**Forum mondial de l'harmonisation  
des Règlements concernant les véhicules**

Règlement ONU n° 127 (Sécurité des piétons)

**Proposition de complément 2 à la série 00 d'amendements,  
de complément 2 à la série 01 d'amendements  
et de complément 1 à la série 02 d'amendements  
au Règlement ONU n° 127 (Sécurité des piétons)****Communication de l'expert de l'Allemagne\***

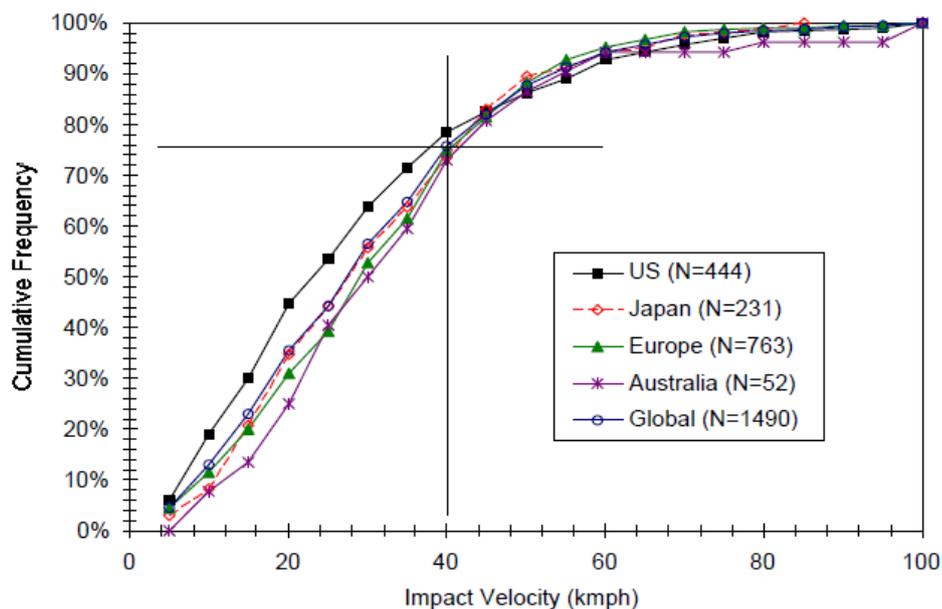
1. Le Règlement ONU n° 127 porte sur les chocs contre un piéton d'un véhicule roulant à une vitesse inférieure ou égale à 40 km/h. La vitesse d'impact qui a été choisie est donc de 11,1 m/s (40 km/h), ce qui permet de prendre en compte un grand nombre de blessures d'une gravité de 1+ sur l'échelle maximale abrégée des blessures (MAIS) (voir le diagramme ci-dessous).
